Réponse à l'avis de la MRAE Hauts-de-France du 29 mai 2019

Projet de parc éolien

COMMUNES DE DARGIES (60) ET SENTELIE (80)

Dossier n° : 1610210 (VS2)

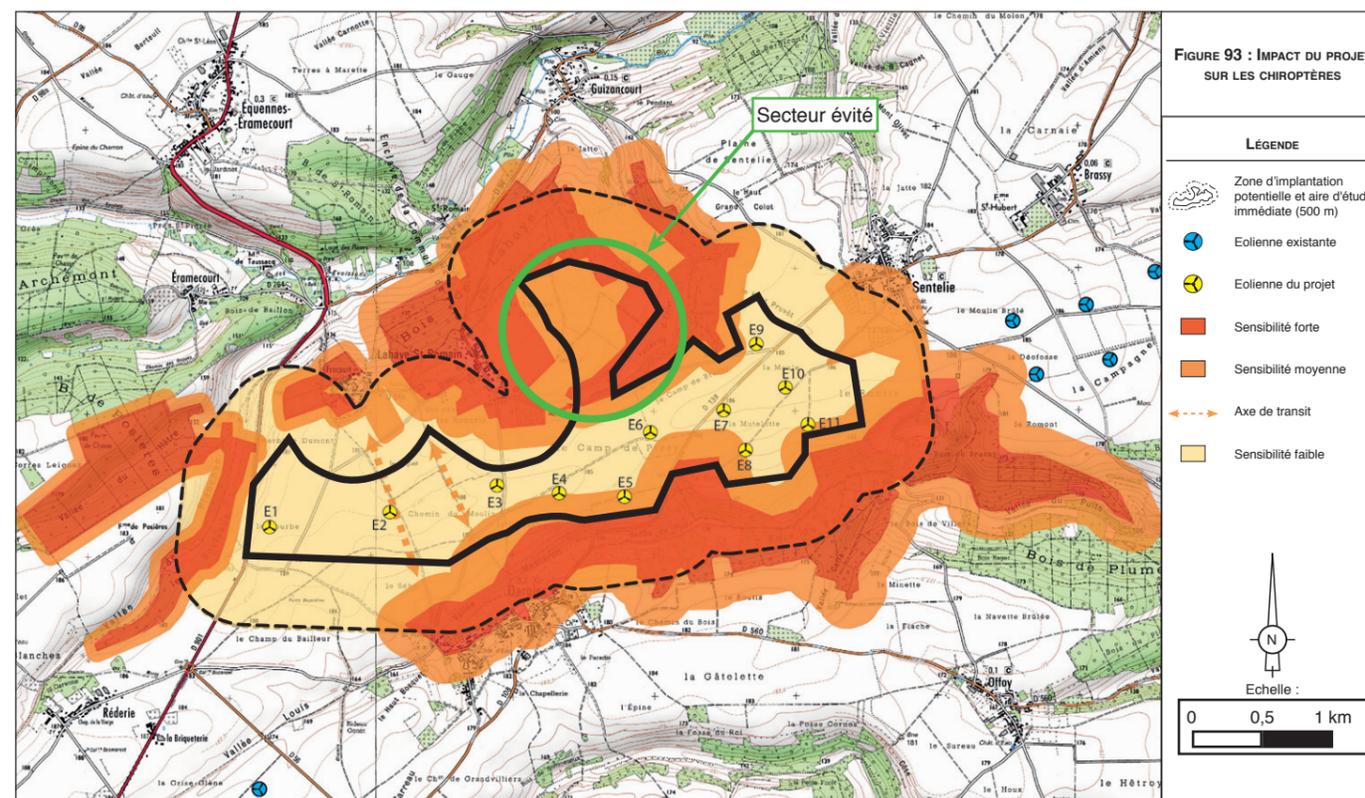
L'autorité environnementale recommande d'étudier un scénario supplémentaire, qui permette une implantation d'éoliennes sur des localisations présentant moins d'enjeux et d'impacts en termes de biodiversité, de comparer les différentes solutions au regard des objectifs du projet et des enjeux environnementaux, et de démontrer que le projet qui sera retenu au final représente le meilleur compromis. (page 8/15)

L'évitement de certaines zones pour implanter les éoliennes sur des localisations présentant moins d'enjeux et d'impacts en termes de biodiversité a déjà été recherché sur le site.

En effet, la partie Nord du site, à l'Est de Lahaye-Saint-Romain qui présente le plus grand nombre de contacts a été évitée dans la conception du projet (Cf. Figure 93 page 212 du DDAE reprise ci-dessous, qui présente la sensibilité chiroptérologique de la zone du projet ainsi que la position des éoliennes).

L'éolienne E2 aurait pu être décalée vers l'Ouest, dans la parcelle agricole pour ne pas positionner l'éolienne au niveau d'un axe de transit. Néanmoins, pour cela il aurait fallu créer un chemin de 130 m de long dans la parcelle cultivée. Ceci représente une surface de 585 m², augmentée d'un aménagement en virage d'environ 235 m², soit une consommation totale d'espace agricole d'environ 820 m².

De plus, afin de respecter l'altitude maximale en bout de pale (fixée à 309,6 m NGF), il aurait fallu réduire la hauteur maximale de cette éolienne E2 décalée, pour passer à une hauteur de 115 m en bout de pale. Le bas de pale aurait alors été positionné à 23 m du sol (et non plus 32 m), ce qui présente un risque accru de collision pour l'avifaune ainsi que pour les chiroptères).

Compte tenu de ces deux éléments et d'une production électrique moindre (- 7 % par rapport à la variante retenue). Il a donc été choisi de laisser l'éolienne E2 à proximité de la voie communale en évitant l'impact par l'installation d'un bridage chiroptère.

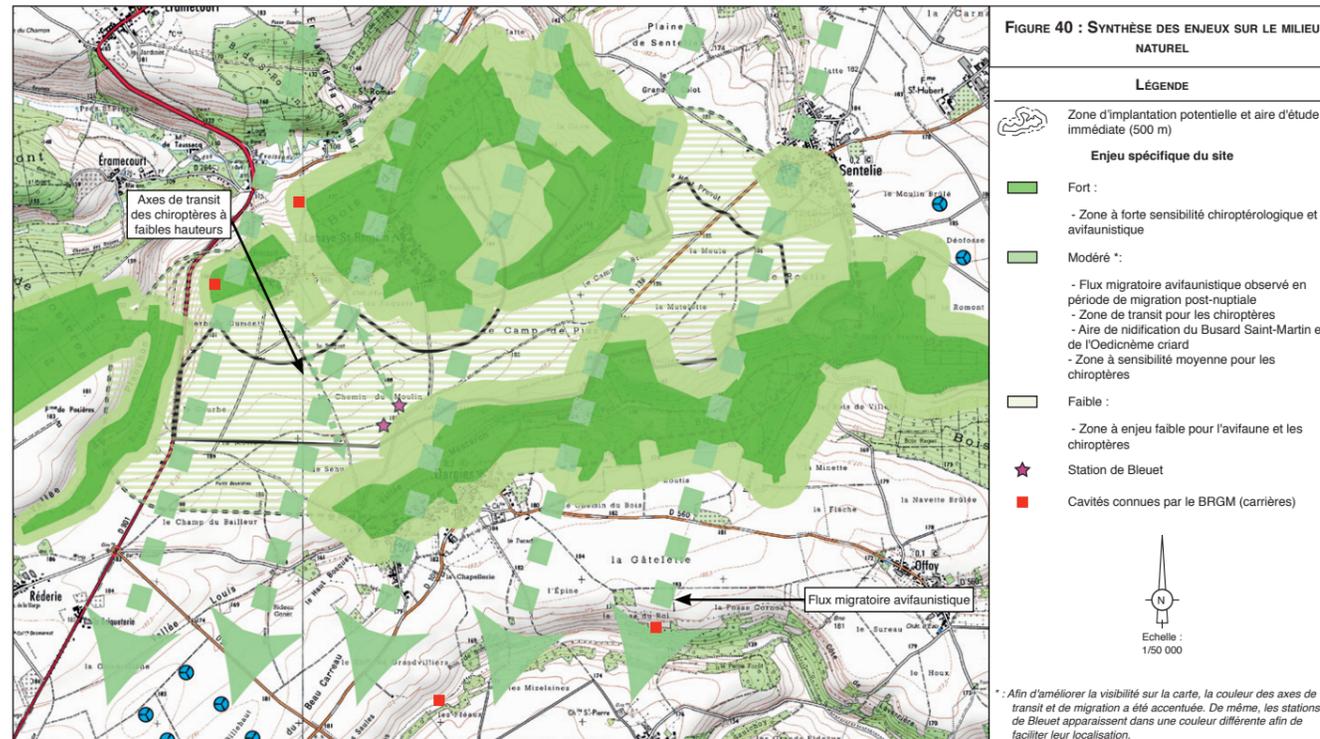
L'autorité environnementale recommande de considérer également les cavités connues par le BRGM. (page 11/15)

La présence de cavité n'est pas synonyme de gîtes à chiroptères. De plus, la synthèse Picardie Nature (présentée aux pages 36 et 37 du DDAE) ne référence pas ces cavités comme gîtes de parturition ou d'hibernation connus. La présence des cavités au Nord, au sein de secteurs à enjeux forts ou moyens pour les chiroptères, ne modifie pas les sensibilités potentielles de la zone d'implantation potentielle vis-à-vis des chiroptères.

Pour les cavités présentes au Sud, elles se situent à plus de 1,5 km de la zone du projet et leur localisation laisse supposer qu'elles sont localisées dans des secteurs plus favorables à la vie des chiroptères (zone de vallées, avec boisements).
